## **Европейская экономическая комиссия**

**Сто пятьдесят вторая сессия**

### **Предложение по поправкам серии 02 к Правилам № 94 (защита в случае лобового столкновения)**

#### **Представлено Рабочей группой по пассивной безопасности\***

"5.3 Местонахождение источника электроэнергии ....."

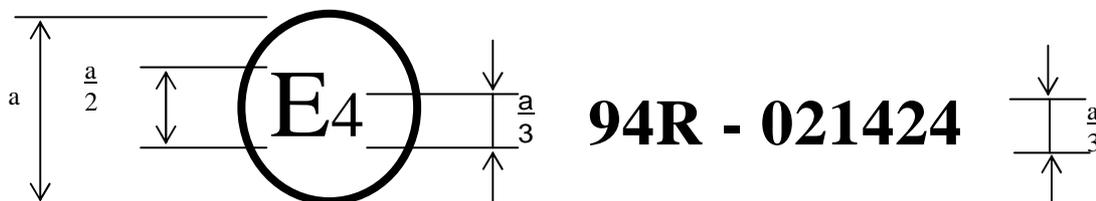
Включить новый пункт 5.3 следующего содержания:

Образец В

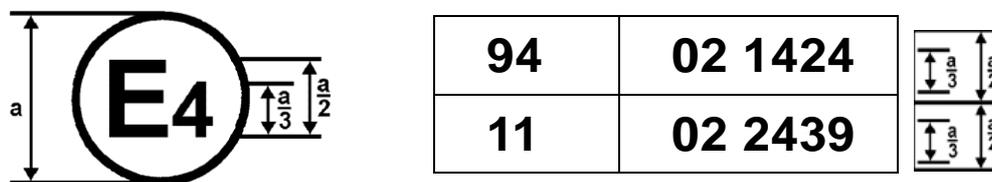
Приложение 2 изменить следующим образом:

Приведенный выше знак официального утверждения, проставленный на транспортном средстве, указывает, что данный тип транспортного средства официально утвержден в Нидерландах (E4) на основании Правил № 94 и 11<sup>1</sup>. Первые

две цифры номера официального утверждения указывают, что в момент предоставления соответствующих официальных утверждений Правила № 94 включали поправки серии 02 и Правила № 11 включали поправки серии 02".

Рисунок 1  
Измерение  $V_b$ ,  $V_1$ ,  $V_2$

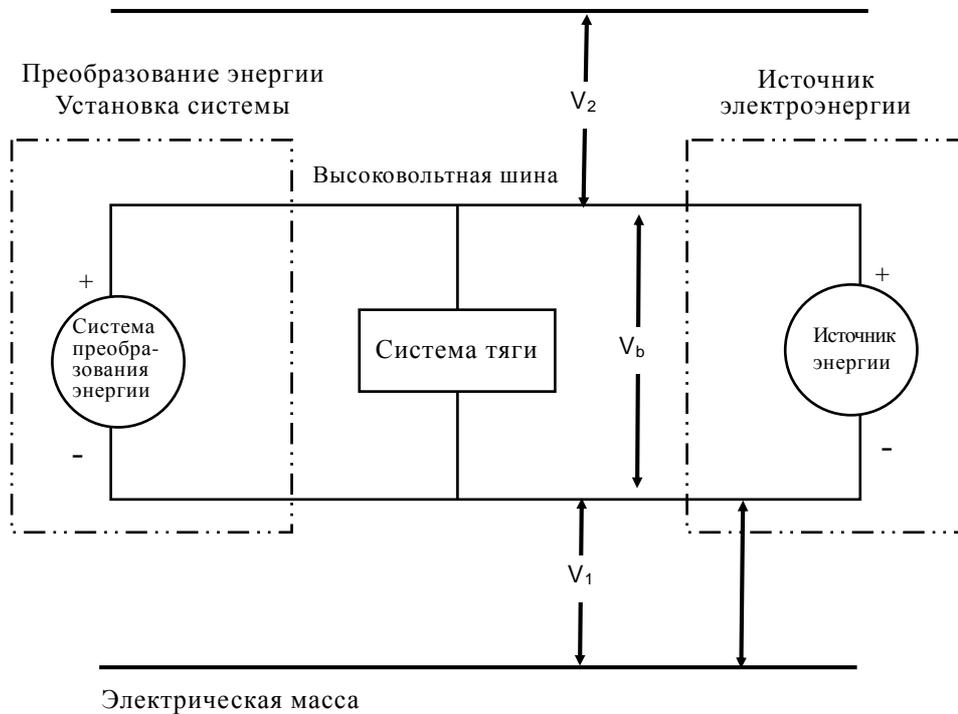
После испытания на удар определяется напряжение в высоковольтной шине ( $V_b$ ,  $V_1$ ,  $V_2$ ) (см. рис. 1).

Измерение напряжения производится не ранее чем через 5 секунд и не позднее чем через 60 секунд после удара.

Данный метод не применяется, если в ходе испытания на электрический привод не подается ток.

Рисунок 2

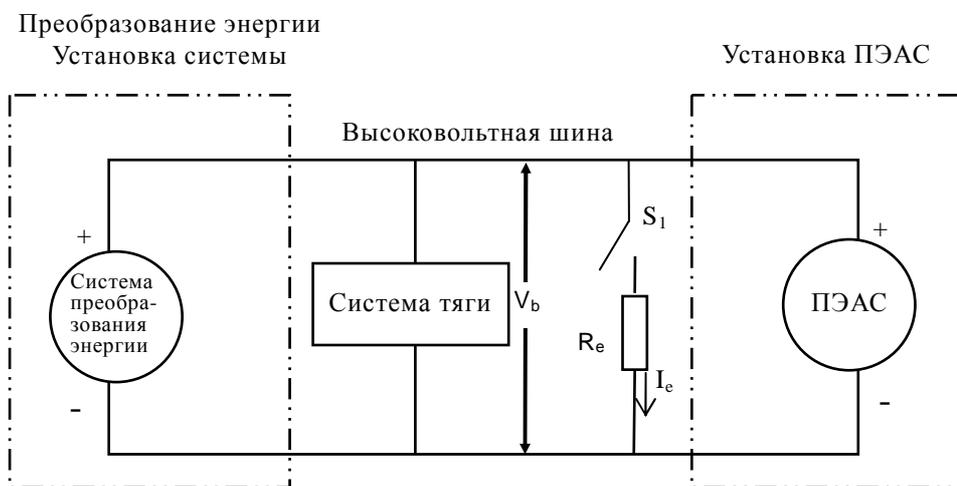
До удара переключатель  $S_1$  и известный разрядный резистор  $R_e$  подключаются параллельно к соответствующей емкости (см. рис. 2).

Не раньше чем через 5 секунд и не позднее чем через 60 секунд после удара переключатель  $S_1$  переводится в закрытое положение, между тем как измеряются и регистрируются напряжение  $V_b$  и сила тока  $I_e$ . Полученные значения напряжения  $V_b$  и силы тока  $I_e$  интегрируются по периоду времени с момента перевода переключателя  $S_1$  в закрытое положение ( $t_c$ ) и до того момента, когда напряжение  $V_b$  падает ниже высоковольтного предельного уровня в 60 В при постоянном токе ( $t_h$ ). Полученное интегрированное значение равняется полной энергии (ТЕ) в джоулях:

Рисунок 3  
Измерение  $V_1'$

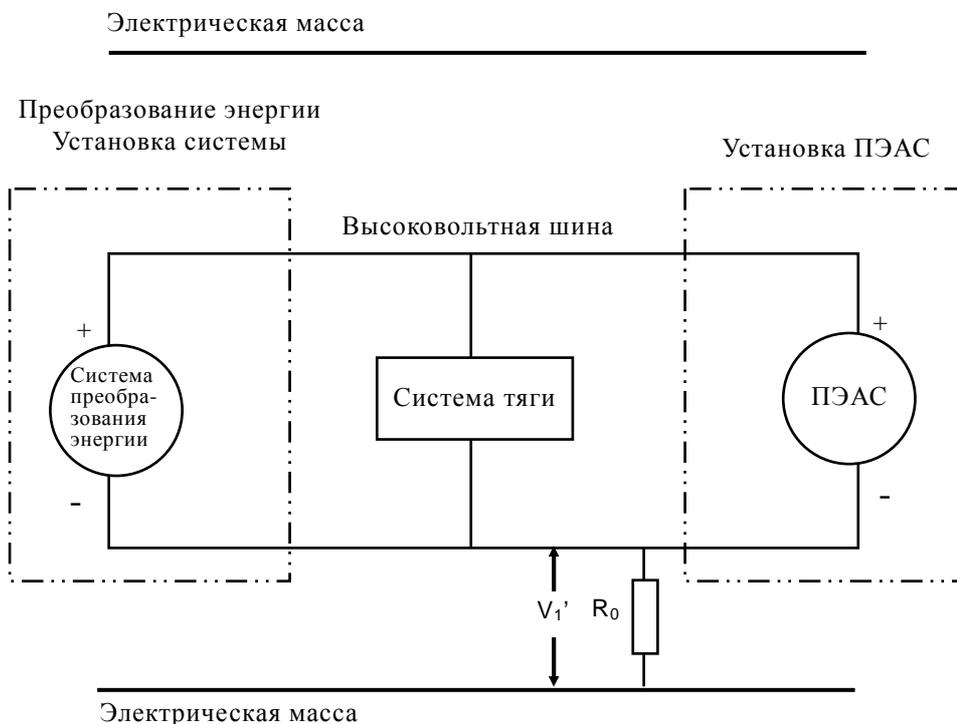
Если  $V_1$  составляет не менее  $V_2$ , то между негативной клеммой высоковольтной шины и электрической массой обеспечивается известное стандартное сопротивление ( $R_o$ ). После обеспечения  $R_o$  измеряется напряжение ( $V_1'$ ) между негативной клеммой высоковольтной шины и электрической массой транспортного средства (см. рисунок 3). Сопротивление изоляции ( $R_i$ ) рассчитывается по указанной ниже формуле.

$$R_i = R_o * (V_b / V_1' - V_b / V_1) \text{ или } R_i = R_o * V_b * (1 / V_1' - 1 / V_1)$$

Рисунок 4  
Измерение  $V_2'$

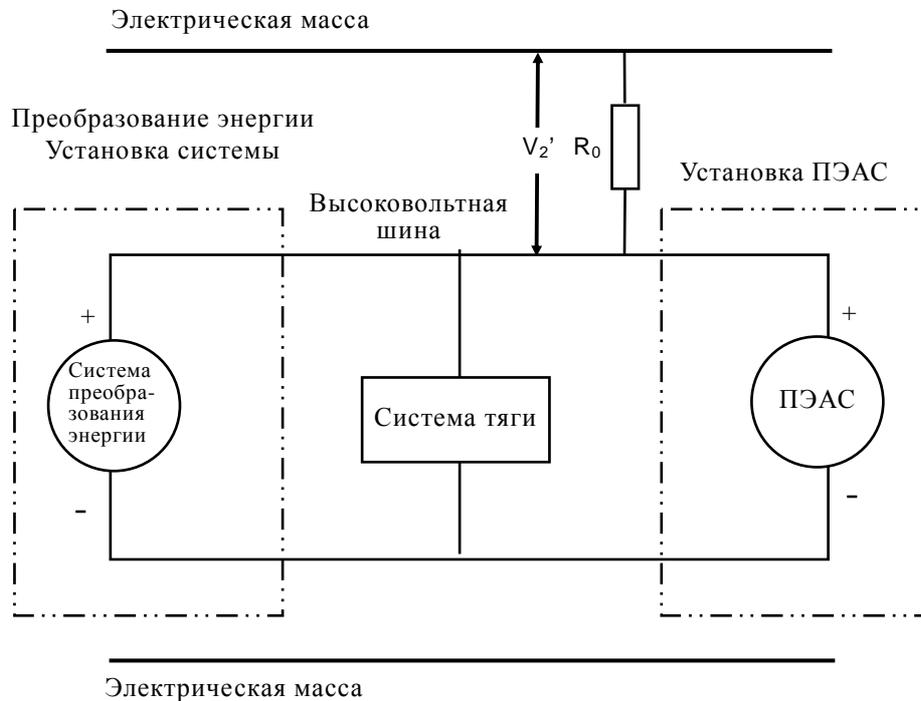
Если  $V_2$  составляет более  $V_1$ , то между положительной клеммой высоковольтной шины и электрической массой обеспечивается известное стандартное напряжение ( $R_0$ ). После обеспечения  $R_0$  измеряется напряжение ( $V_2'$ ) между позитивной клеммой высоковольтной шины и электрической массой (см. рис. 4).

$$R^i = R_0 * (V_b / V_2' - V_b / V_2) \quad \text{или} \quad R_i = R_0 * V_b * (1 / V_2' - 1 / V_2)$$

Рисунок 1

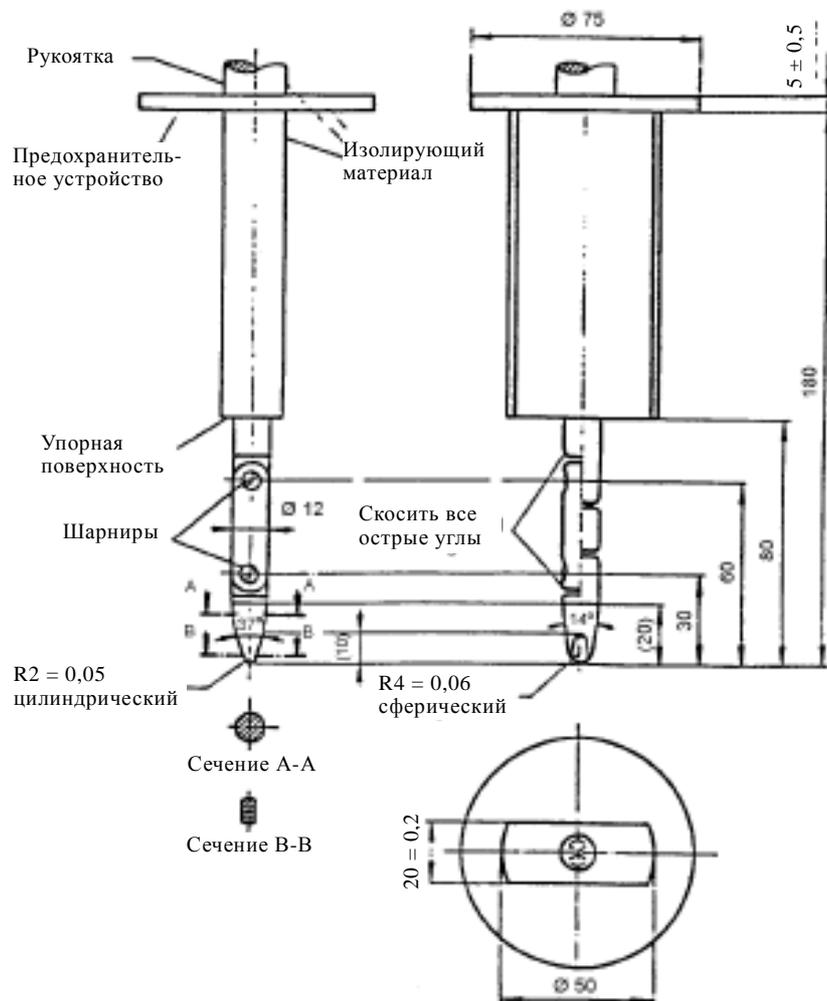
Для оценки электробезопасности в любой зазор или отверстие в системе физической защиты должен быть вставлен шарнирный испытательный штифт, описанный на рисунке 1 в добавлении 1, с испытательным усилием  $10\text{ Н} \pm 10\%$ . Если шарнирный испытательный штифт можно полностью или частично ввести в систему физической защиты, то этот штифт должен помещаться туда в каждом из положений, указанных ниже.

Оба шарнира должны допускать перемещение в одной и той же плоскости и в одном и том же направлении в рамках угла  $90^\circ$  с допуском от  $0^\circ$  до  $+10^\circ$ .
